监理检查记录表

工程名称: 荆门万华家居(二期)5MW 屋顶分布式光伏发电项目

编号: ZHJL-JMWH-JC-036

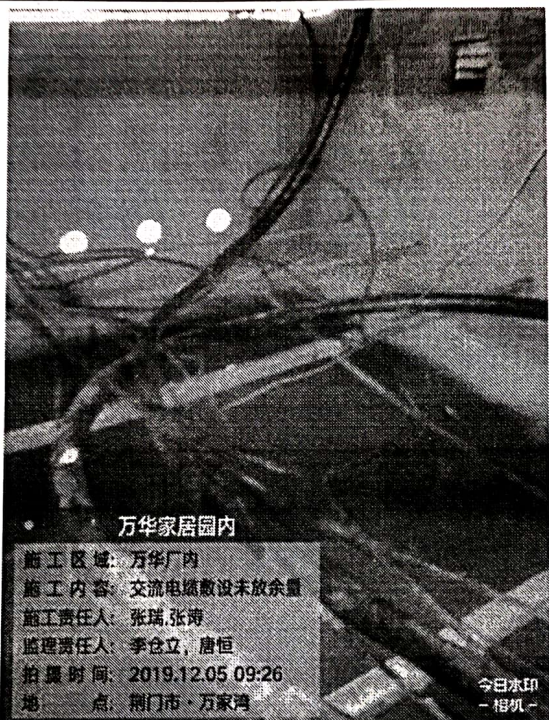
施工单位	湖北东臣泰能源建设有限公司	监理单位	常州正衡电力工程监理有限公司
检查时间	2019 年 12 月 05 日	检查地点	一次舱
检查类型	☒ 巡视 ☐ 定期 ☐ 专项		
施工及检查情况简述	一次舱底部高压电缆没有预留。		
发现问题	 集成线路高压电缆未留余量, 不符合规范要求 万华家居园内 施工区域: 万华厂内 施工内容: 交流电缆敷设未放余量 施工责任人: 张瑞, 张涛 监理责任人: 李仓立, 唐恒 拍摄时间: 2019.12.05 09:26 地点: 荆门市·万华湾 今日水印 - 相机 -		
情况处理	在电缆测吊时已多次警告施工方留余量, 施工时才留余量。		
检查人	李仓立、唐恒	施工项目部 签收人/日期	
整改情况	整改负责人: _____ 日期: _____		
复查意见	电缆已剪断无法整改 复查人: 李仓立 日期: 2019.12.5日
